柏崎刈羽原子力発電所6号炉及び7号炉

敷地の地質・地質構造について  
(F<sub>5</sub>断層に関する調査・評価)

平成28年2月12日  
東京電力株式会社

## 4.1 F5-7' 孔の深度23.0m~25.0mに認められる筋状模様について

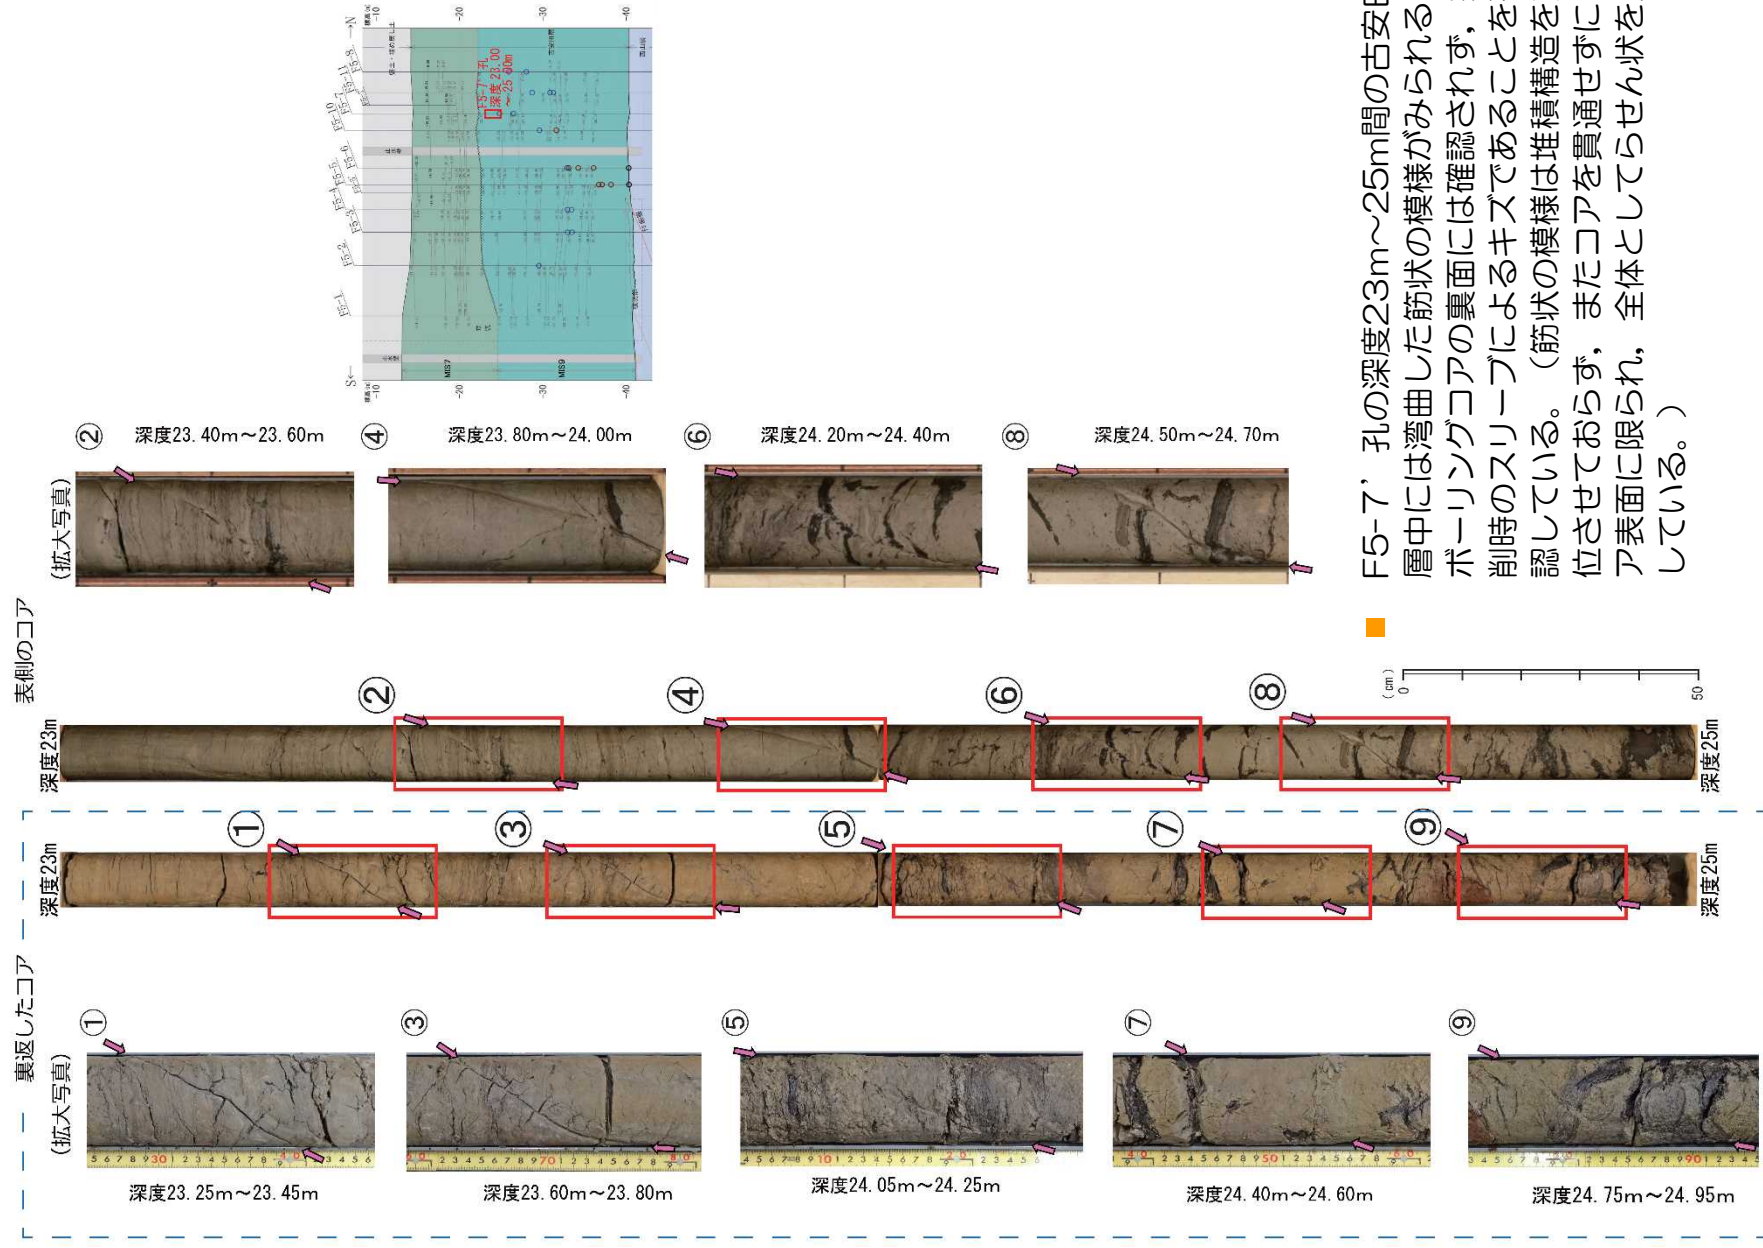
指摘時期	コメント	説明内容	頁
H27/12/2 審査会合	EL.-19m付近のF5-7'孔の筋状の模様について説明すること。	筋状模様は、ボーリングコアの裏面には確認されず、掘削時のスリーブによるキズであることを確認している。	P.80

F5-7' 孔の深度23m~25m間の古安田層中には湾曲した筋状の模様がみられるが、掘削時のスリーブによるキズであることを確認している。(筋状の模様は堆積構造を変位させておらず、またコアを貫通せずにコア表面に限られ、全体としてらせん状を呈している。)

## 4.2 F5-11孔の腐植層の傾斜について

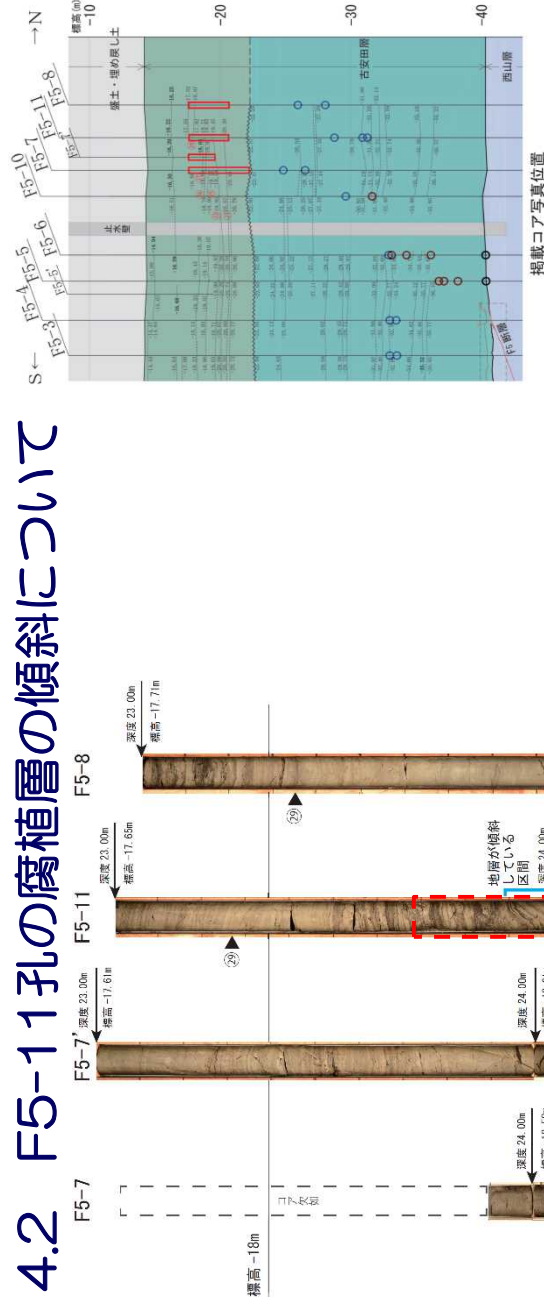
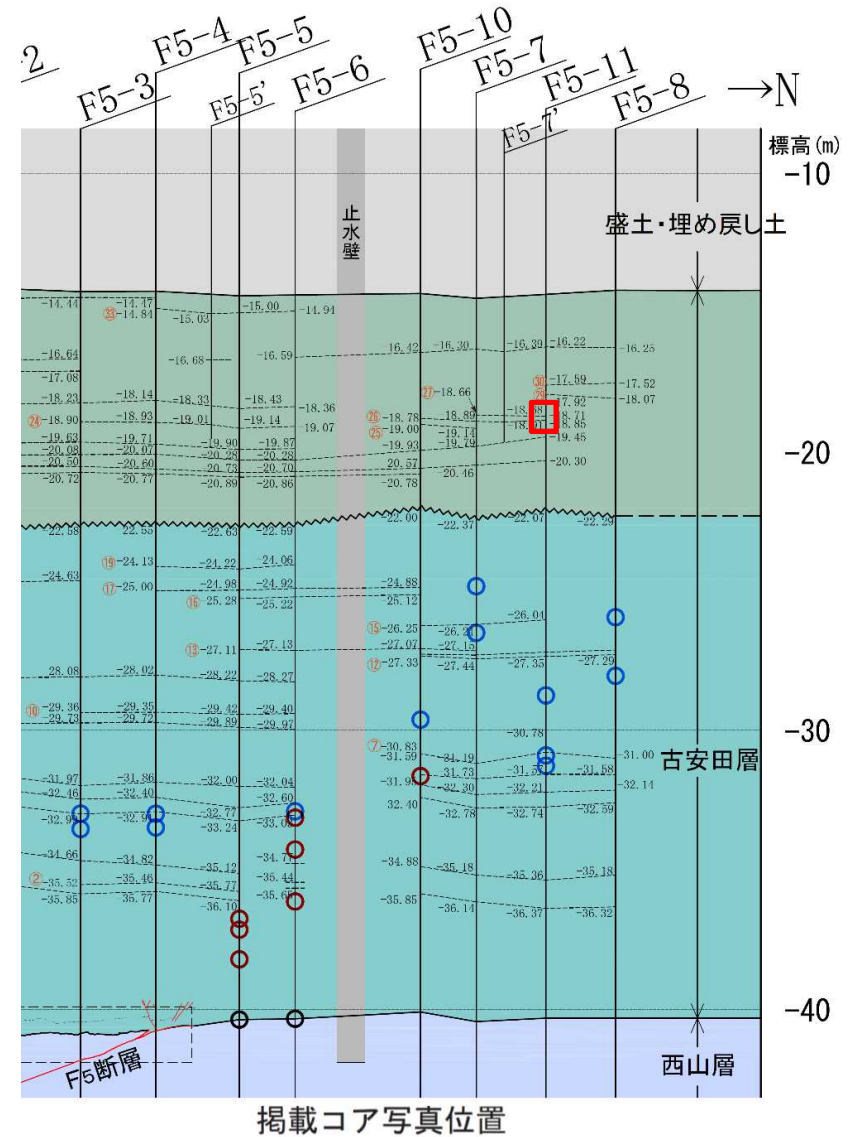
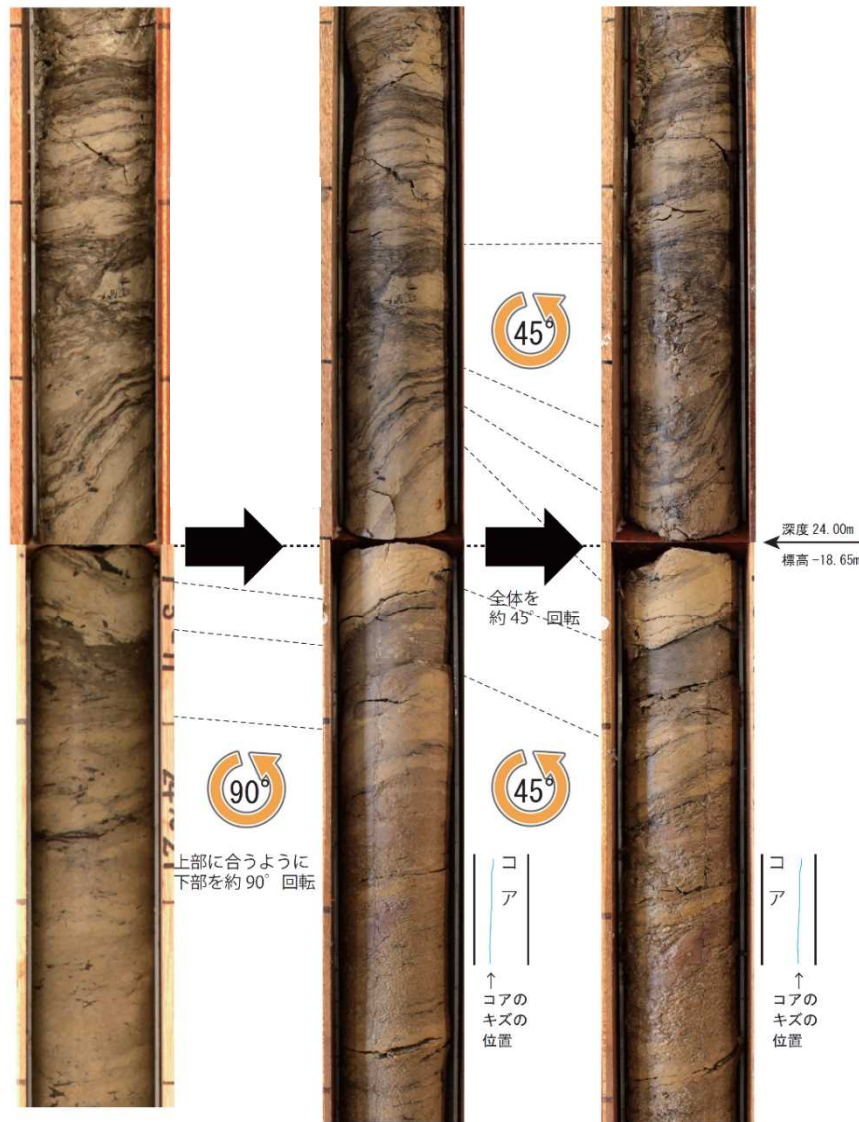
指摘時期	コメント	説明内容	頁
H27/12/2 審査会合	EL.-19m付近のF5-11孔の地層が傾いている理由を説明すること。	傾斜については、当該箇所に断層は存在せず、F5-11孔の上下及び周囲の孔に同様な傾斜も認められないことから、断層の影響によるものではないと判断され、地震等による未固結時のスランプの可能性はある。	P. 82

F5-11孔の深度24m付近では腐植層が最大60°程度傾斜しているが、すぐ下位の地層はほぼ水平に分布している。仮に当該の傾斜が断層によるものであるとすれば、下位のほぼ水平な地層との間に断層があるはずであるが、断層は認められない。

F5-11孔の腐植層の傾斜は、同孔の上位・下位及び隣接孔に断層が認められないこと、隣接孔の地層はほぼ水平に堆積し、この傾斜は局所的であることから、断層による影響ではないと判断される。

腐植層が未固結時に軟質な腐植層にスランプが生じ、局所的に傾斜した可能性が考えられる。

# 4.3 F5立坑周辺の地質断面図

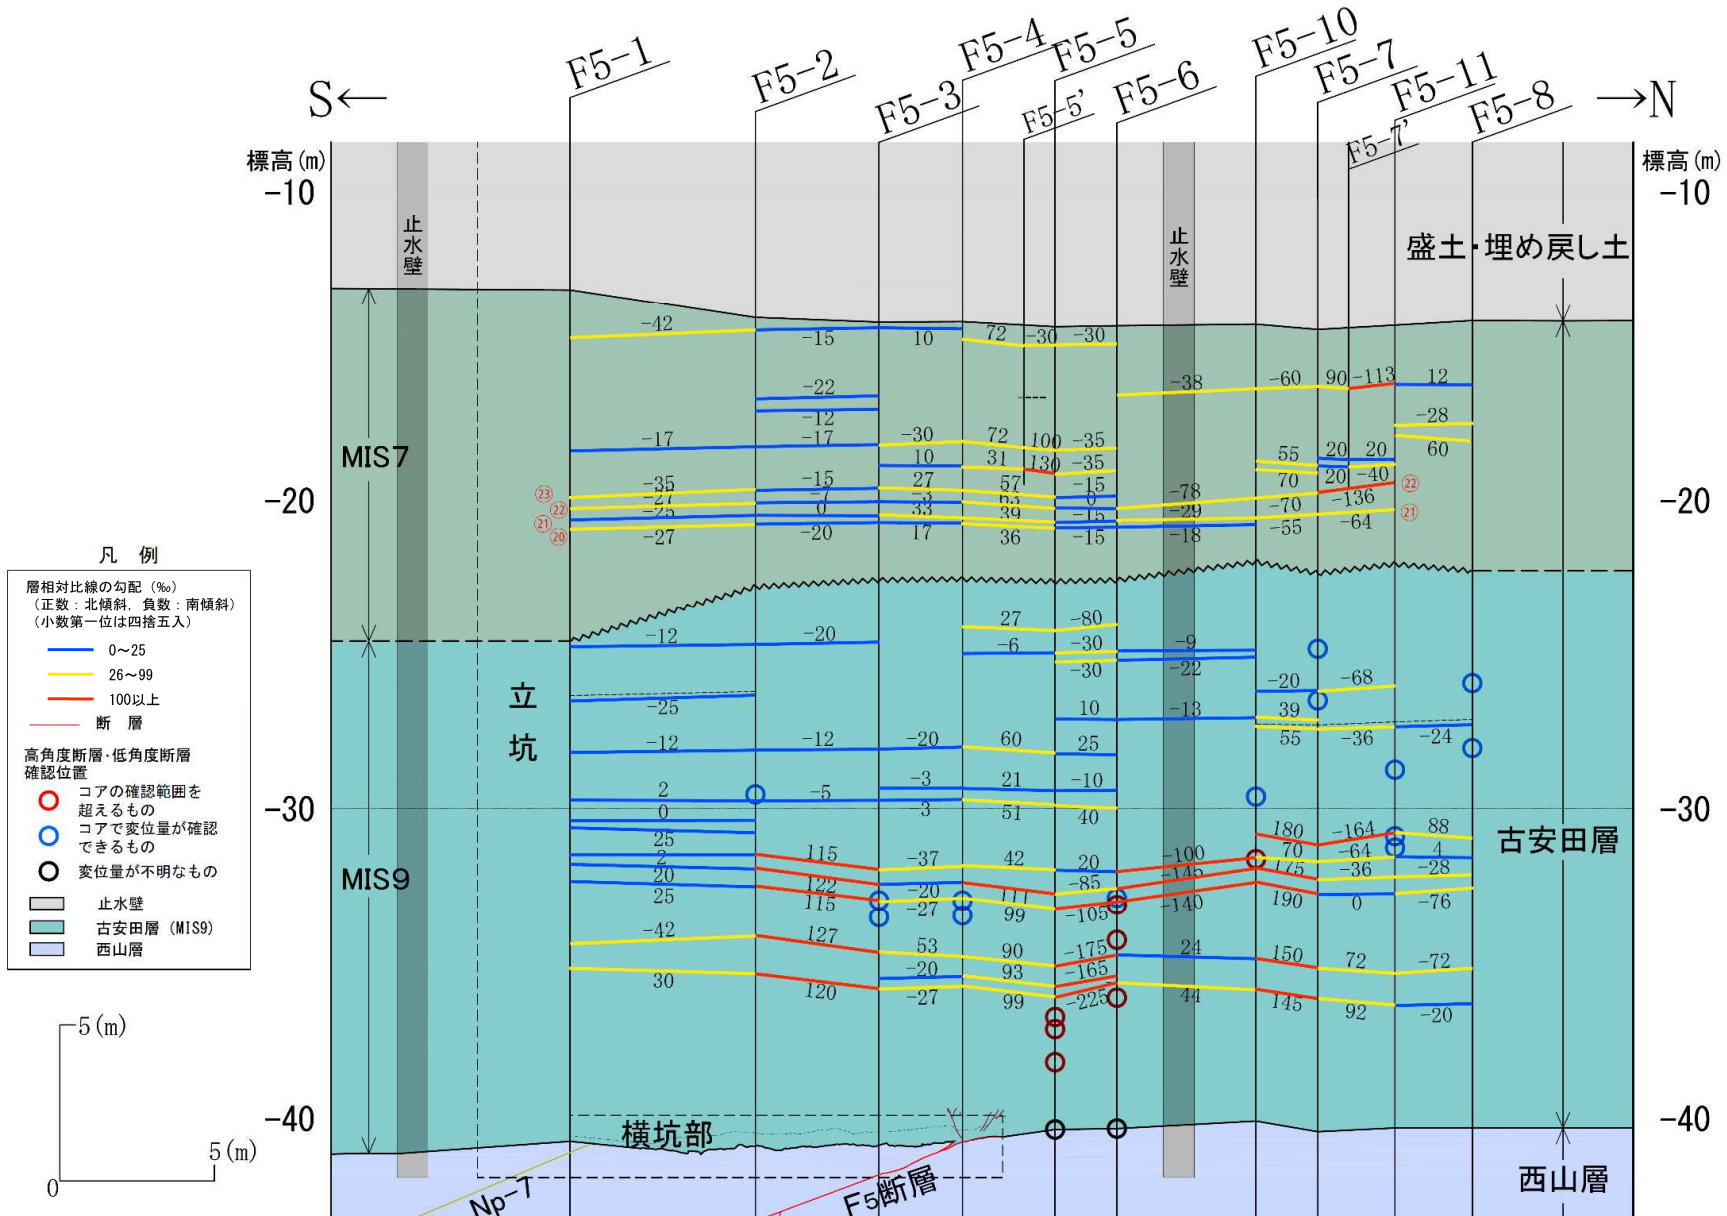
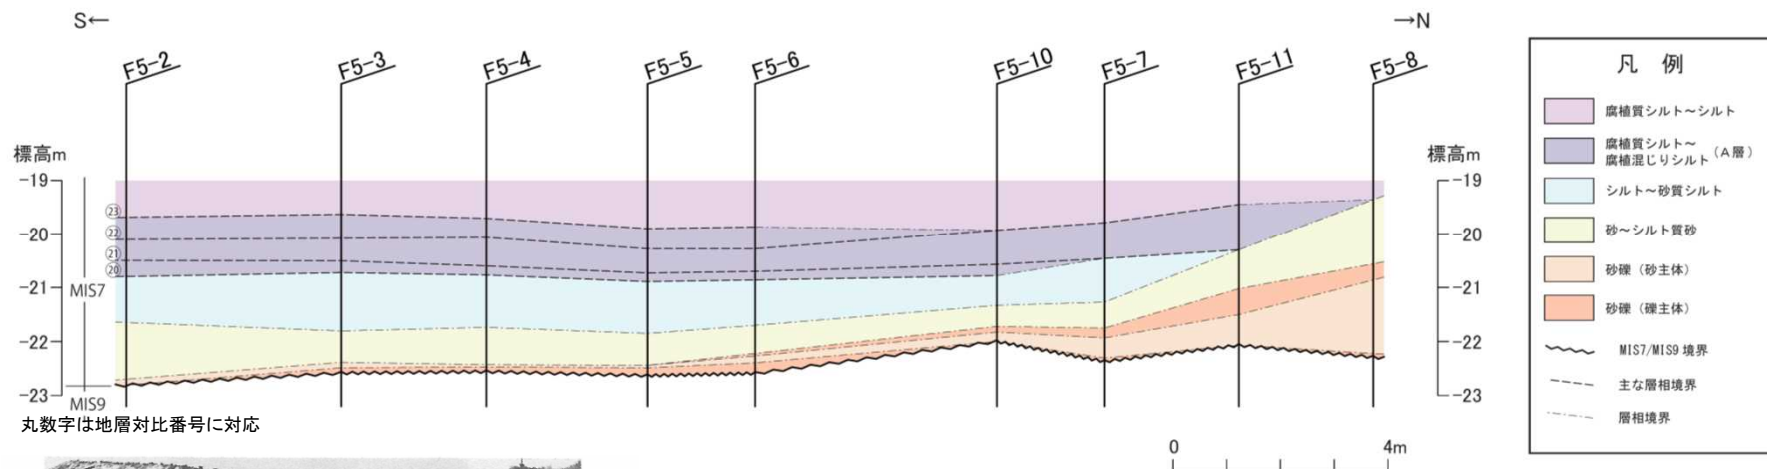
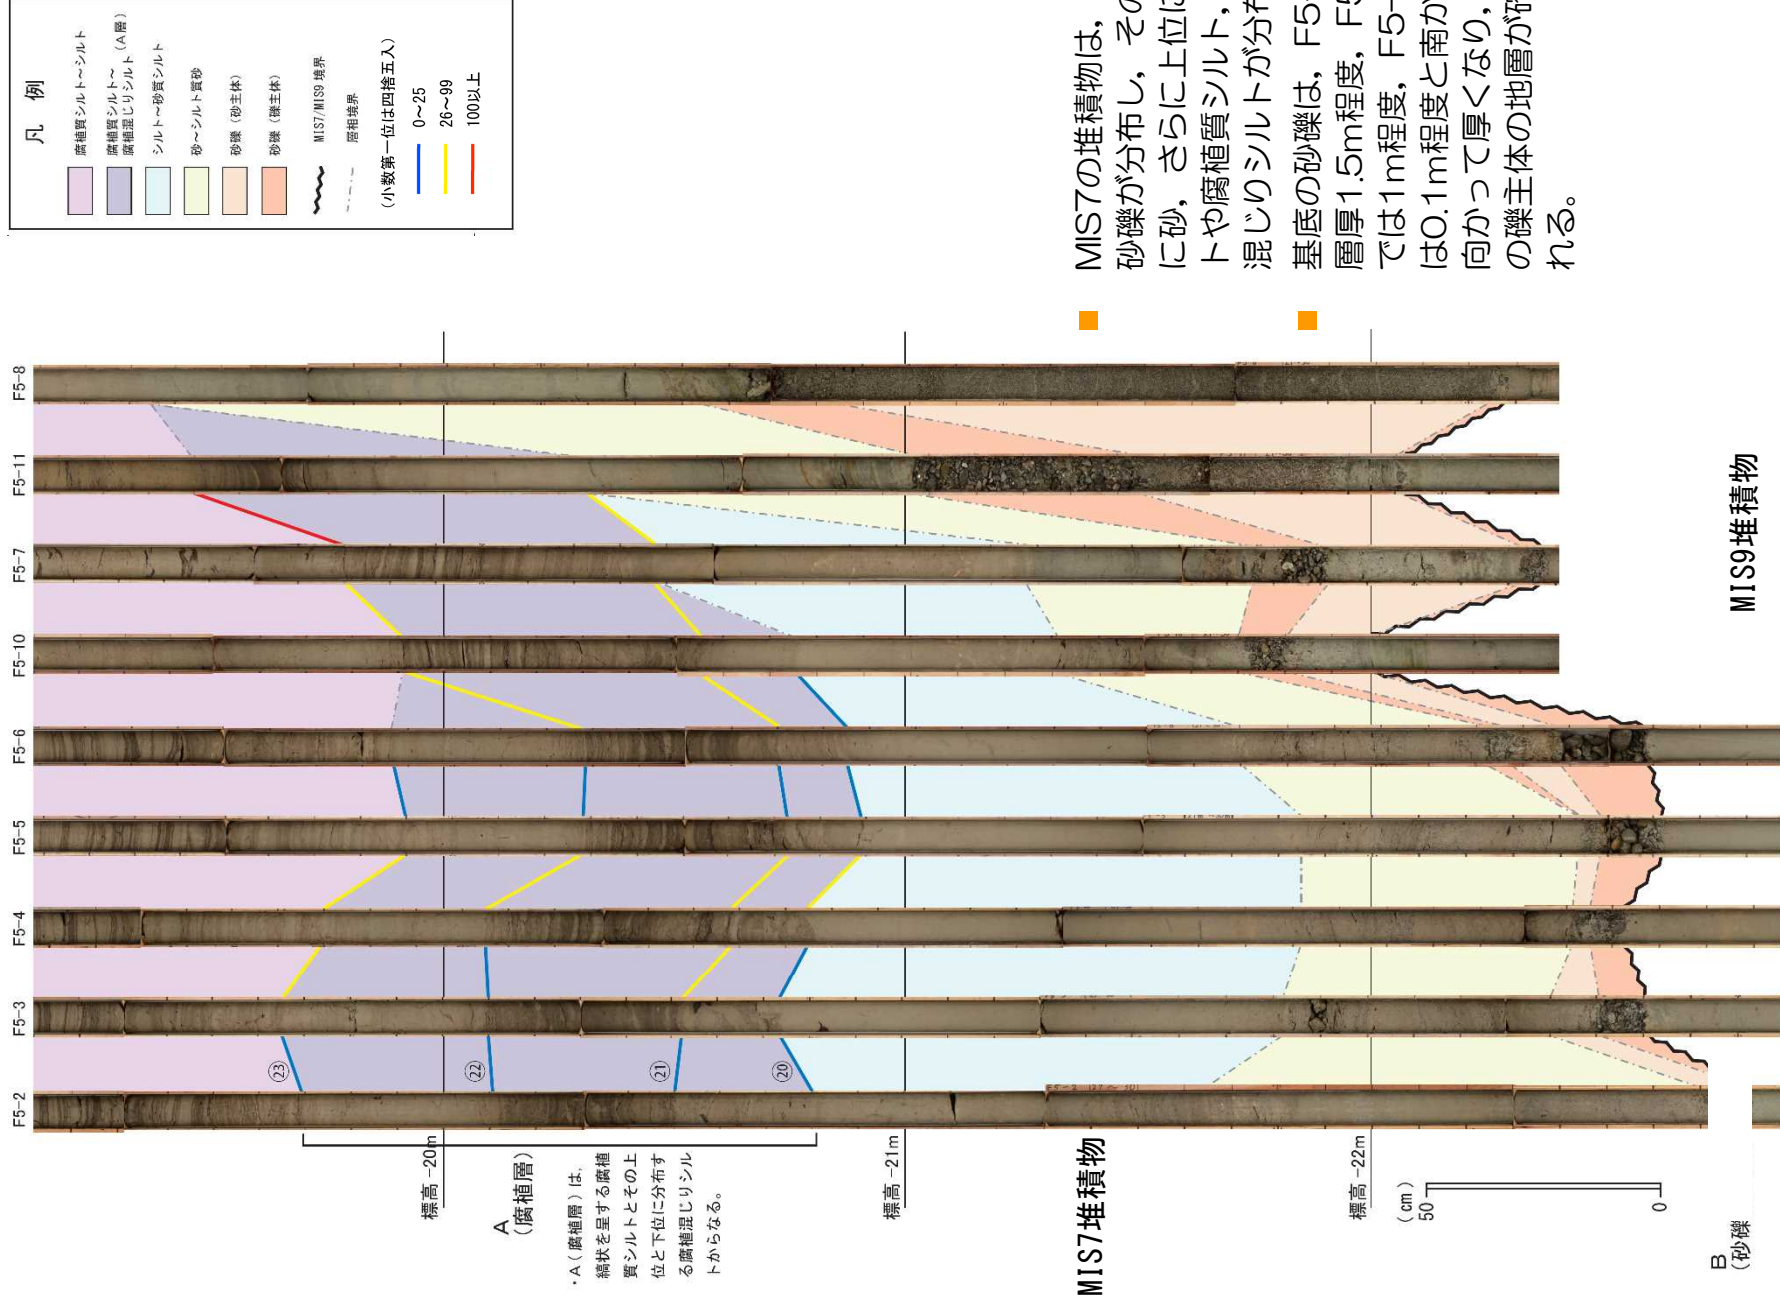
指摘時期	コメント	説明内容	頁
H27/12/2 審査会合	MIS7堆積物北側の地層が南へ傾斜している理由を説明すること。	地層の傾斜は、MIS7堆積物基底の砂礫層及び砂層が北側ほど厚く堆積しており、これを腐植層が覆って堆積したためと推定される。	P. 86

- MIS7の堆積物は、基底に砂礫が分布し、その上位に砂、さらに上位にシルトや腐植質シルト、腐植混じりシルトが分布する。
- 基底の砂礫は、F5-8孔で層厚1.5m程度、F5-7孔では1m程度、F5-2孔では0.1m程度と南から北に向かって厚くなり、直上の砂も同様の傾向が見られる。
- 砂礫や砂は、北側から供給されたものと考えられ、これらは南に傾斜する堆積面を形成している。
- シルト及び腐植質シルトは、上記の堆積面を覆うように堆積している。
